パブコメ用参考メモ 高浜原発3・4号の再稼働を止めよう

2015. 1. 12 美浜の会／グリーン・アクション

高浜3・4号炉の再稼働に向けて12月17日に原子力規制委員会の審査書案が公表され、それに関するパブコメが1月16日までの期間で実施される。

3. 原子炉設置変更許可申請書の概要 (放射性物質拡散抑制) 3/6

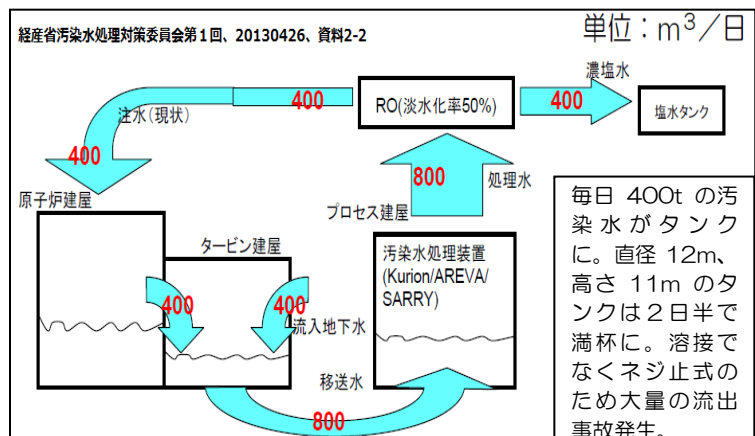
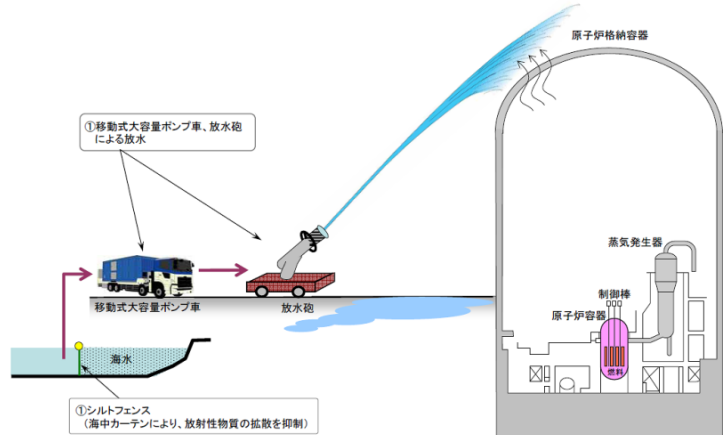
設置許可基準規則 55 条では、「炉心の著しい損傷及び原子炉格納容器の破損又は貯蔵槽内燃料体等の著しい損傷に至った場合において工場等外への放射性物質の拡散を抑制するために必要な設備を設けなければならない」としている。福島第一原発では汚染水が格納容器外に流出し、さらに海に流出して海を汚染している。

ところが、高浜3・4号の審査では、対象とする放射能は気体状に限られ、格納容器上部の隙間から出たものを放水砲で撃ち落とし、その汚染水が海洋に流出するのを防ぐためにシルトフェンスを張るだけである(右上図)。このように設備を放水砲とシルトフェンスに限るのは、前記 55 条の「解釈」に基づくものと考えられるが、55 条自体にそのような限定はない。

原子力規制委員会はその「組織理念」において、「2011年3月11日に発生した東京電力福島原子力発電所事故の教訓に学び、二度とこのような事故を起こさないために、そして、我が国の規制組織に対する国内外の信頼回復を図り、国民の安全を最優先に、原子力の安全管理を立て直し、真の安全文化を確立すべく、設置された」と詠っている。この精神に基づけば、福島第一原発で起こっている格納容器の破損及びそれによる汚染水の流出を認め、その事実がPWR 原発でも起こり得るという前提に立って事業者に対策を求めるべきである。

PWR 原発では格納容器下部にある再循環サンプから外部に配管が出て格納容器上部スプレイにつながっている。その配管が破れた場合を原子力規制委員会は想定し、汚染水が流出する場合に、工場等外への流出を防ぐ設備・手順を事業者を求めるべきである。

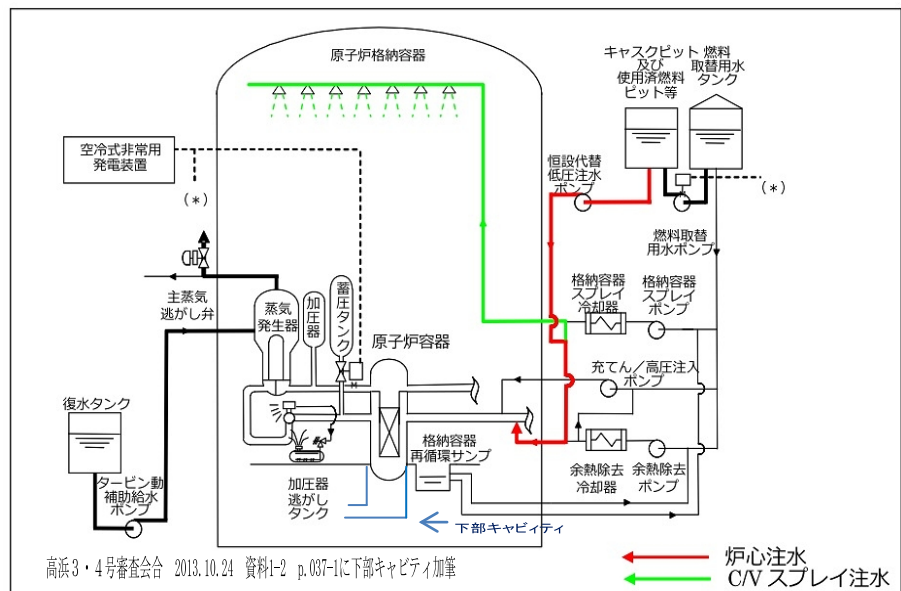
重大事故（一次冷却材配管破損、ECCS 停止・外部電源無効・格納容器スプレイ停止）が起こったとき、炉心が溶融し始めると直ちに炉心の冷却をあきらめ、格納容器を守る方に注水先を切り替えるという方針を事業者はとり、それを規制委員会は認めている。これは「技術的能力に関する審査基準 1.8」の解釈 1(2)に違反している。注水・冷却先の二者択一ではなく、設置許可基準規則 51 条に基づいて、別に格納容器下部キャビティに注水する独自のルート（ポンプやホース等）の設備を設けるよう事業者に要求すべきである。

この事故では、右図にある代替注水機構を使って、まずは炉心に注水することになる。ところが、炉心溶融が始まったと判断したときは直ちに制御室からの操作で、注水先を格納容器 (C/V) の天井スプレイに切り替えることになっている。原子炉容器の底を溶かし落ちてくる溶融炉心を、原子炉容器の下にある下部キャビティに水を張って待ち

受ける必要があるためとされている。後では、切り替えの判断基準が関電から示され、原子炉容器内の残留炉心を冷やすために充てんポンプなどを用いるよう修正された。しかし、主要な注水先が炉心か格納容器スプレイかの二者択一になっていることに変わりはない。同時に起こるもう一つの問題は、天井のスプレイ水が下部キャビティに届くかどうかである。

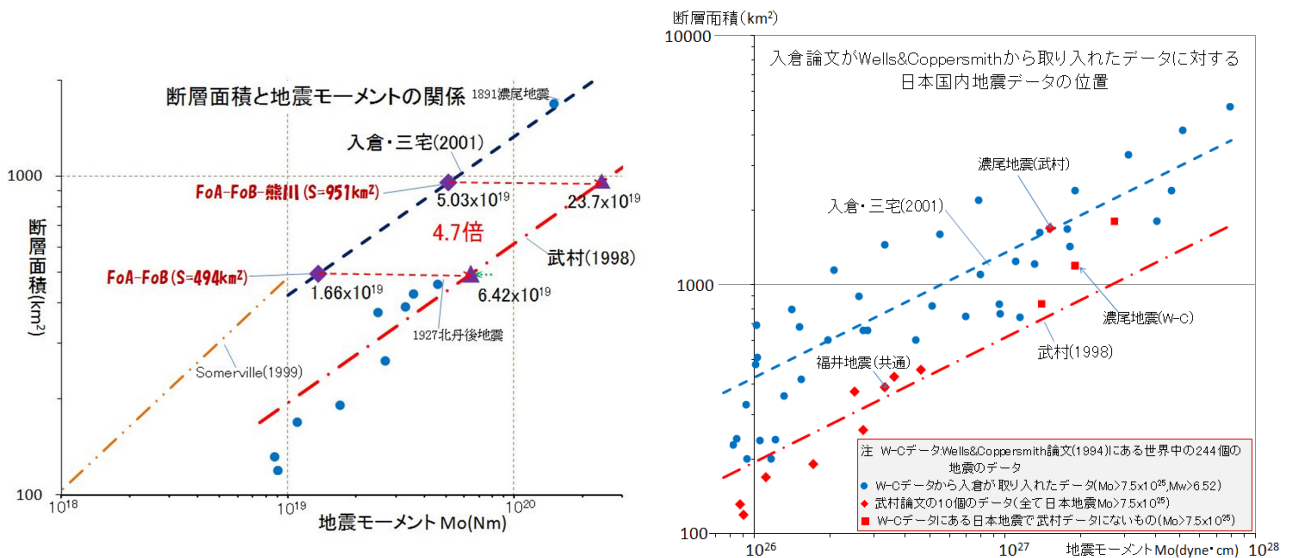
高浜原発で基準地震動を引き起こすのは、大飯原発に対するのと同じ活断層、FoB-FoA-熊川断層の 3 連動である（右図）。高浜原発の基準地震動の最大加速度は、以前の FoA-FoB の 2 連動のときに 550 ガルだったのが、3 連動になって 700 ガルに上がった。

その加速度をもたらす基となる地震モーメント（地震の規模）は入倉・三宅式を用いて計算され、規制委員会もそれを認めている。しかし、入倉・三宅式

は世界中の地震の平均値である。日本に固有の地震だけを集めて平均をとった武村式では、入倉・三宅式の4.7倍になる。

安全側に評価するのなら、当然武村式を用いて評価をやり直すべきである。

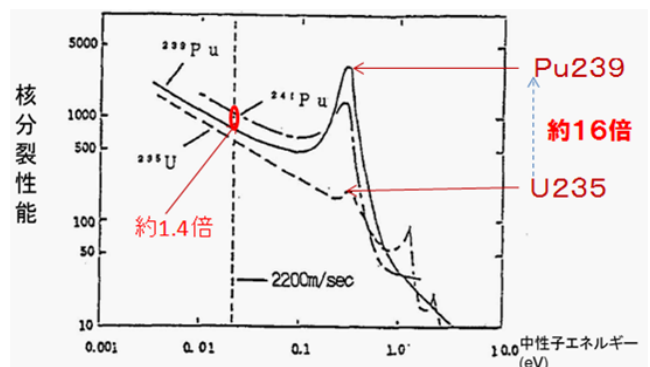
このとき冷却水の初期ほう素濃度は 2,800ppm だが、純水によって薄められることでほう素による中性子の吸収が減少し、中性子束高を示す警報が 51 分に鳴る。その 10 分後から純水の流入を止める作業にかかるが、流入停止が実現するのは臨界に達するわずか 1 分前である。そのことを右グラフで示している。もし、ほう素濃度が臨界ほう素濃度を超えて下がると核暴走に至る。

実は、この余裕 1 分は実際にはより少ないに違いない。第一に、前記グラフでは 1 次冷却系のほう素濃度は瞬時に平均化されると仮定しているが、巨大な 1 次冷却系では場所によって時間遅れが生じる。第 2 に、希釈停止操作開始から希釈停止までの 1 分を訓練の実績時間 1 分と同じとしているが（下記表 2013. 11. 7 審査資料 1-1、p. 19-6）、お膳立てされた訓練の場合より余裕を見込むべきである。現に、中性子束高(51 分)から希釈操作開始(61 分)の時間は、訓練で 2 分のところ余裕を見て 10 分を想定している。
